PARC EOLIEN DU CHEMIN DE VALENCIENNES

Commune : HAUSSY

Avis et réponse à l'avis de l'autorité environnementale du 29 octobre 2019

n°MRAe 2019-3923

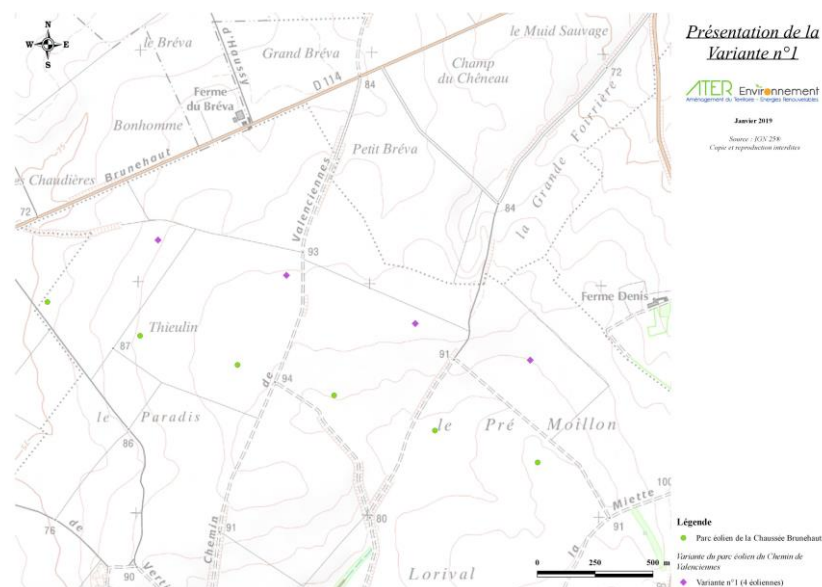
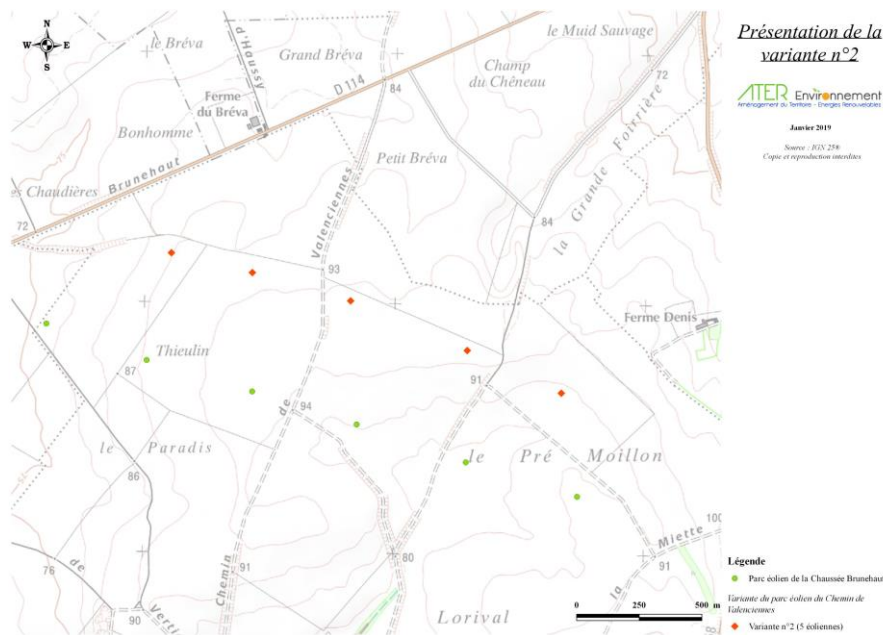
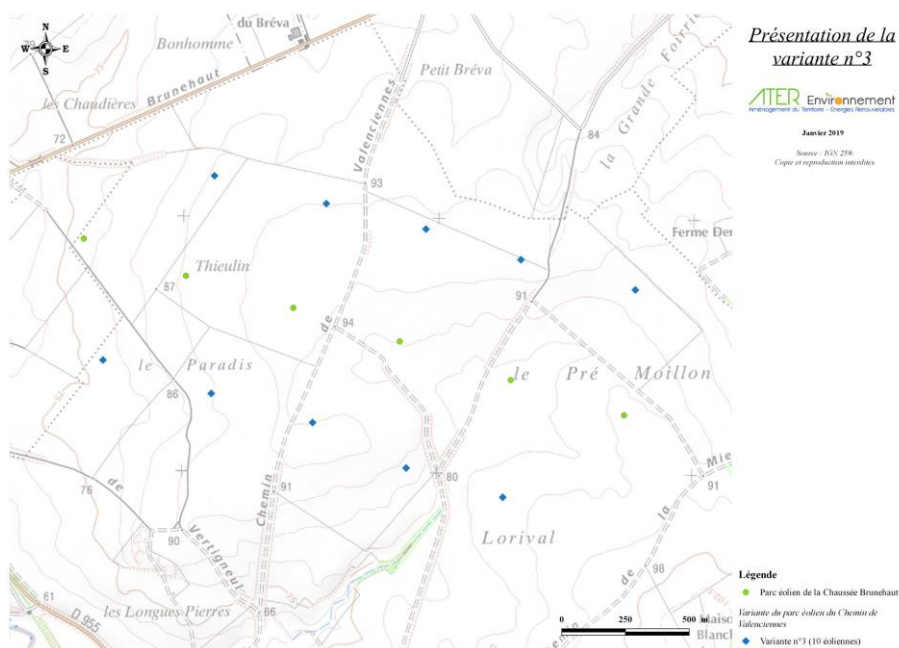
« *L'autorité environnementale recommande d'étudier d'autres variantes d'implantation moins impactantes pour la faune volante* »

L'étude des possibilités d'implantation du projet a fait intervenir des experts de chaque discipline : paysage, acoustique, avifaune, botanique, chiroptères, vent, etc., l'objectif étant de dégager les enjeux spécifiques du site, de répertorier les contraintes et de définir le positionnement des éoliennes et des postes de livraison de façon optimale au vu des enjeux et contraintes existants pour chaque volet spécifique.

Trois variantes d'implantations ont été étudiées dans le cadre de ce projet afin d'assurer une cohérence avec le parc de la Chaussée Brunehaut qui présente une ligne de 6 aérogénérateurs :

Scénario 1 : implantation d'une ligne de 4 éoliennes

Scénario 2 : implantation d'une ligne de 5 éoliennes

Scénario 3 : implantation de deux lignes de 5 éoliennes

La première réflexion autour de l'implantation finale a été d'éviter l'implantation d'une ligne au sud (variante n°3) du parc de la Chaussée Brunehaut pour les deux raisons principales suivantes :

- Evitement de l'implantation de 5 éoliennes supplémentaires par rapport aux enjeux écologiques
- Risque d'effet de surplomb sur la vallée de la Selle

Ensuite, les variantes à 4 et 5 éoliennes ont été comparées et pour ces deux scénarios a été noté la proximité de l'éolienne E1 d'une haie dégradée à enjeux modérés.

C'est finalement pour une question de cohérence numérique et géométrique que la variante à 5 éoliennes a été retenue.

Aucune autre variante n'aurait assuré une meilleure insertion paysagère du projet par rapport au parc éolien de la chaussée brunehaut qui forme une ligne. Il en est de même si l'on considère les critères de productible et de faisabilité foncière.
